Of. 013/2024/GeoConsultores

**REF: Encaminha informação complementares solicitadas no OFÍCIO SEI Nº 0019050981/2023 - SEPUR.UPL.AIU**

A empresa GEO CONSULTORES ENGENHARIA E MEIO AMBIENTE LTDA., inscrita no CNPJ 00.141.979/0001-18, devidamente qualificada como empresa responsável pelas tratativas legais junto aos órgãos intervenientes relacionados a implantação do empreendimento Linha de Distribuição 138kV Joinville Sul RB – Joinville Santa Catarina, de propriedade de CELESC DISTRIBUIÇÃO S.A., detentora do CNPJ 08.336.783/0001-90, vem encaminhar a Secretaria de Planejamento Urbano e Desenvolvimento Sustentável do município de Joinville respostas as informações solicitadas por meio do OFÍCIO SEI Nº 0019050981/2023 - SEPUR.UPL.AIU, conforme item descremido abaixo:

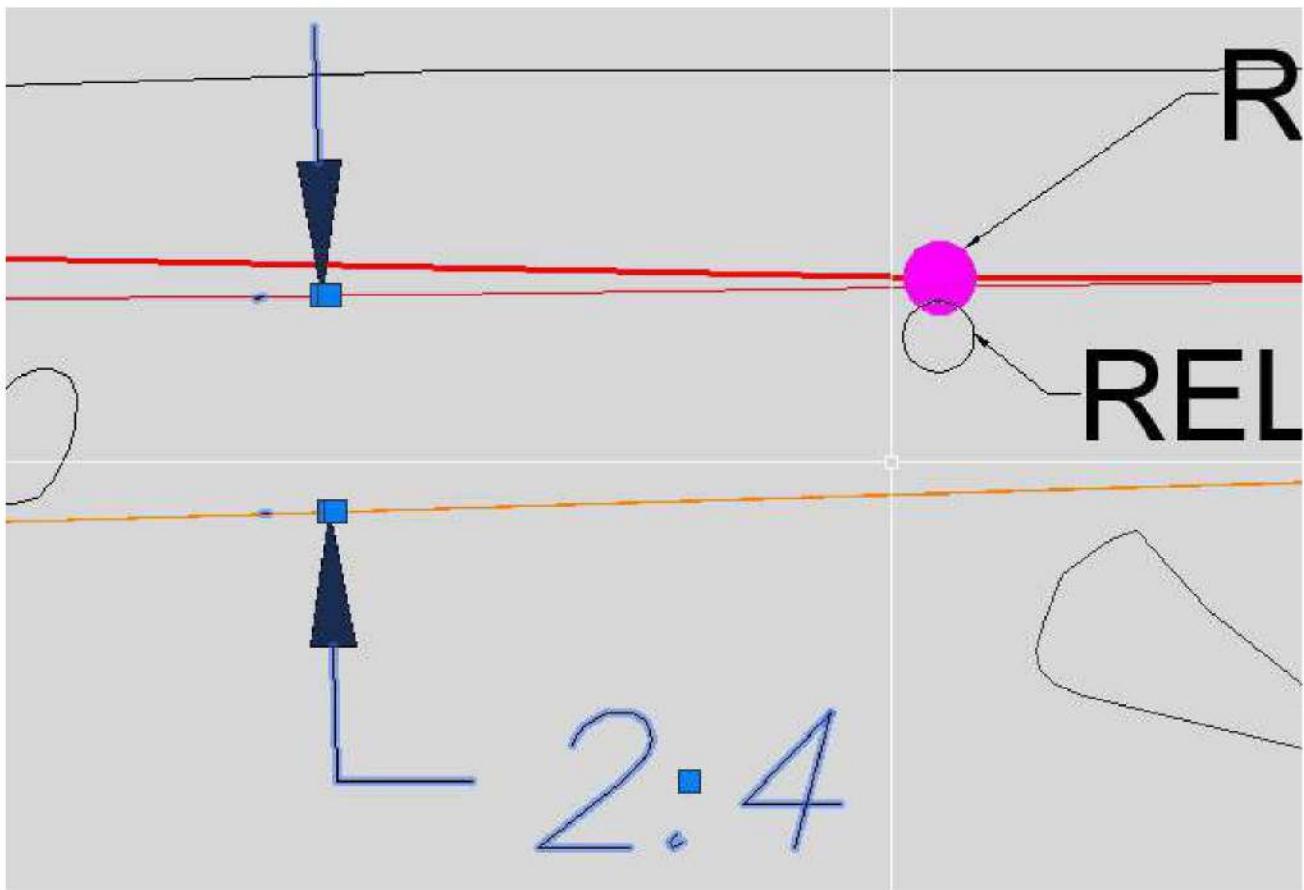
Devo considerar 2,4 m para o passeio mais ao sul?

A medida do passeio mais ao Sul é variável, devido a não existir um alinhamento preciso dos terrenos ao longo da via. Portanto a calçada neste lado da via deve ter largura variável ao longo do trecho.  
Considerar 2,4 metros.
